改善箇所説明図②

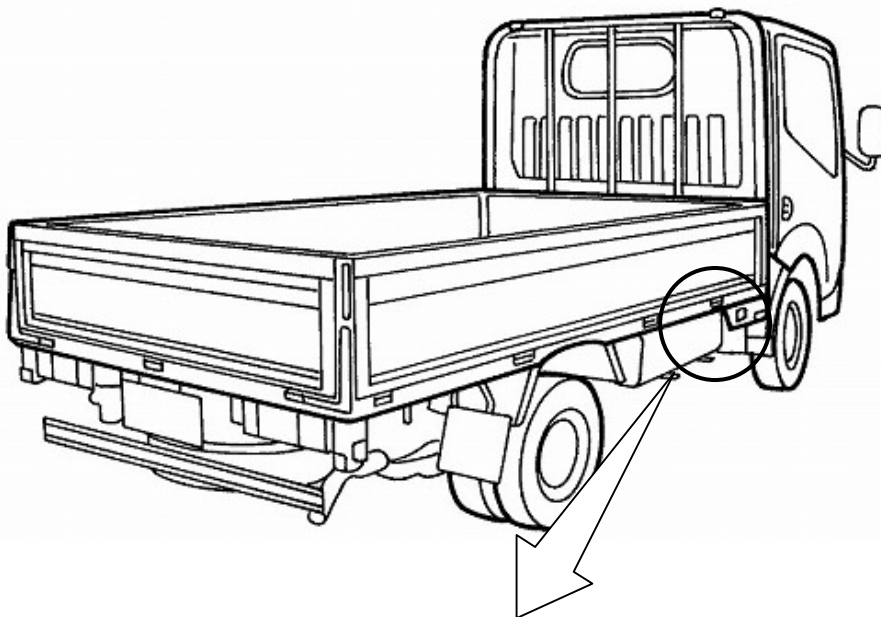
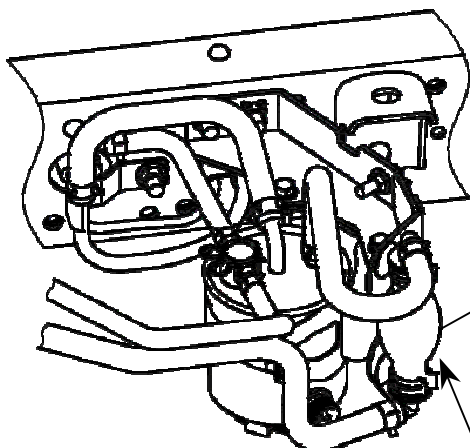
基準不適合発生箇所

ディーゼルエンジン搭載車のプライミングポンプにおいて、成形時の残留応力が高いものがあるため、使用過程におけるオゾン劣化により亀裂が発生することがある。そのため、そのまま使用を続けると、亀裂が貫通して、駐車中に燃料が漏れ、エンジンの始動が困難になるおそれがある。

全車両、当該プライミングポンプを対策品と交換する。

識別：銀色のシールをモデルナンバープレートの右横に貼り付ける。
